INA INFORMACIÓN DE SERVICIO

Poleas tensoras 531 0535 20 y 531 0819 10

Peligro de confusión

Fig. 1: 531 0535 20 - A la izquierda el modelo antiguo, a la derecha el modelo nuevo

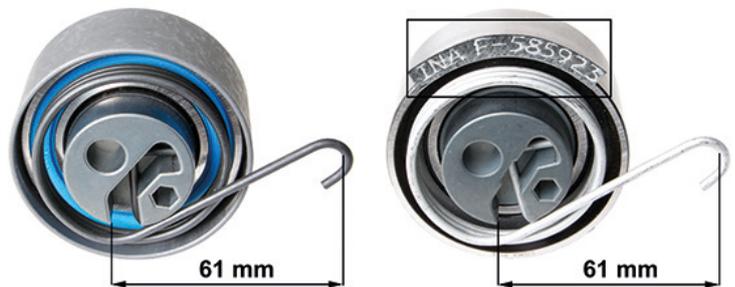
Las poleas tensoras 531 0535 20 y 531 0819 10 se han sustituido por un nuevo modelo, aunque mantienen el mismo número de artículo cada una. Las modificaciones realizadas ayudan a diferenciar ambos tipos.

La diferencia inequívoca es el número de producto impreso y el color del muelle (fig. 1 y 2).

Además, la superficie de los nuevos modelos está tallada, y el acero utilizado en los muelles es aún más resistente a la corrosión.

Dada la similitud de ambos tipos de poleas tensoras, es fundamental comprobar cuál corresponde cada vehículo. Si se monta una polea tensora incorrecta, hay riesgo de daños en el motor.

Nº de artículo	Número de producto
531 0535 20	F-585923
531 0819 10	F-589868
